# TECHNICAL BULLETIN

FUJI HEAVY INDUSTRIES LTD.

NO. 200-022      DATE H. 1-6-5

1. 標 題 : 方向舵ペダル部、改良型ブレーキ・リンク・ロッドの装着について
2. 適用機体 : FA-200 シリーズで S/N 12~297 の機体
3. 適用度 : 要望事項
4. 目 的 : 方向舵ペダル系統摩耗発生時の安全余裕を増大する
5. 指 示 : 改良型ブレーキ・リンク・ロッドの装着
6. 実施時期 : 任 意
7. 航空局承認 : 航空局承認 (東-1-004)    1年5月29日
8. 所要部品 :

図-1 ラダー・ペダル取付

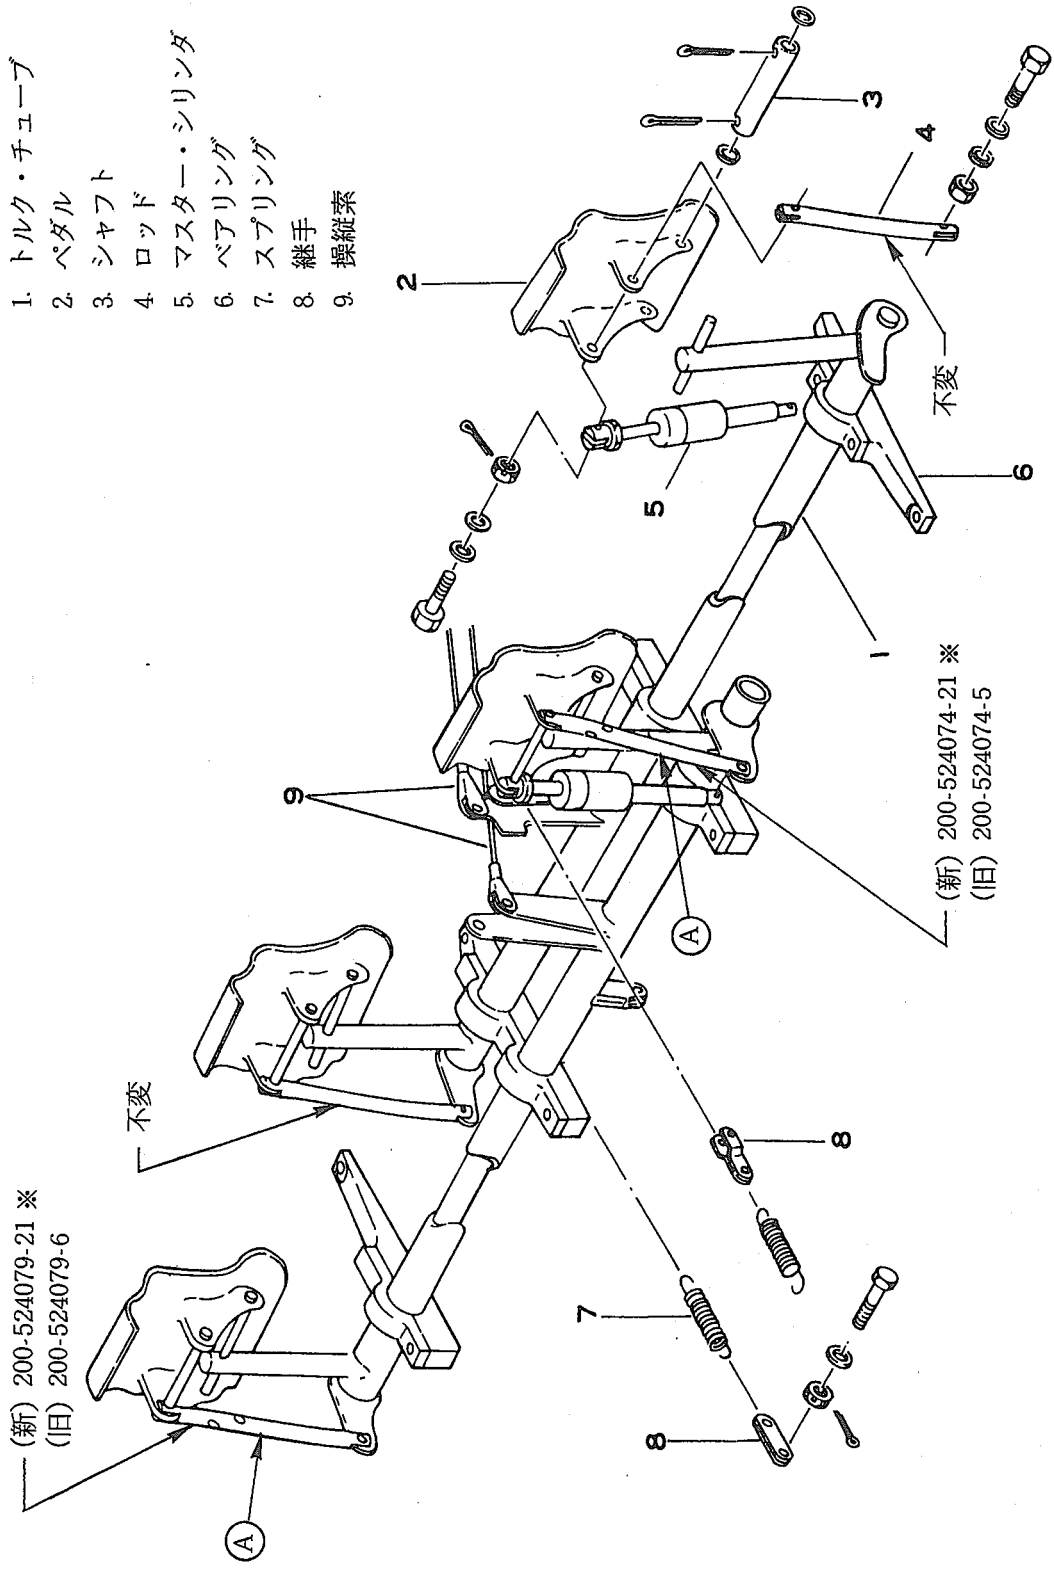
9. 特殊工具 : なし
10. 重心重量 : 変更なし
11. 準拠資料 : なし
12. 作業手順 : (図-1 参照)
  - (1) 左右の右足ラダー・ペダル用ブレーキ・リンクのロッド P/N 200-524079-6 及び 200-524075-5 (図-1 の(A)) を取り外す。
  - (2) 新しいロッド P/N 200-524079-21 (右席用) 及び P/N 200-524074-21 (左席用) を取付ける。

ロッドの交換は、必ず左右席側を組合わせて行うこと。  
片側にのみ新しい部品を取付けてはならない。また、ロッドはフォーク部の切り込み（溝）の深い方を後方にして取付けること。

※ 本チューブは、旧品に対し  
5mm長く製作されている。

- (3) 新しいロッドに交換後は、SERVICE BULLETIN 200-002Cに基づいた点検を実施のこと。
- (4) サービス・マニュアルに従って交換部に注油する。
- (5) ラダー及びブレーキ操作を行って、正常作動を確認する。
- (6) ロッド取付部のナットにコッター・ピン (MS24665-134) を取付ける。(合計 4 個所)
- (7) 各部を復旧する。
